**Contribuição da Santo Antônio Energia S.A. à
Consulta Pública MME nº 087/2019
PDE 2029**

22/11/19

Fonte: ONS

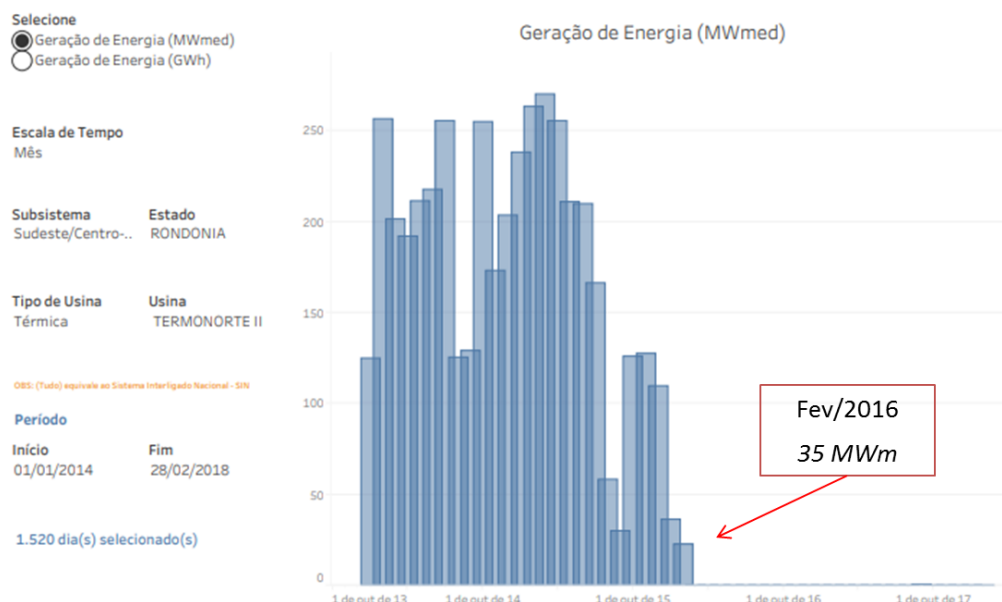
O Custo Variável Unitário (CVU) da UTE Termo Norte II é de 910,86 R\$/MWh (informação do ONS em 08/11/2019). Também pelas informações obtidas no website do ONS, o último registro de despacho ocorreu em fevereiro de 2016.

Além do valor do CVU da usina, outro fator que dificulta o despacho é a questão do combustível. O processo Aneel 48500.000618/2015-50 documenta que desde agosto de 2014 a usina tem enfrentado problemas de indisponibilidade devido a falta de combustível. Portanto, desde a publicação do PEL 2016 vem sendo informado que esta UTE não possui contrato de combustível, sendo um dos fatores que as simulações dos relatórios de operação consideram sua geração nula.

Pelas questões apontadas acima que demonstram que o despacho da UTE Termo Norte II já não é mais tecnicamente e economicamente viável, solicita-se que, independentemente do término do seu contrato, previsto para 29/08/2023, o Plano Decenal de Energia retire, de imediato, esta UTE, do *flow* da base de dados do programa Nodal utilizado pela ANEEL para o cálculo da TUST dos acessantes do sistema de transmissão.
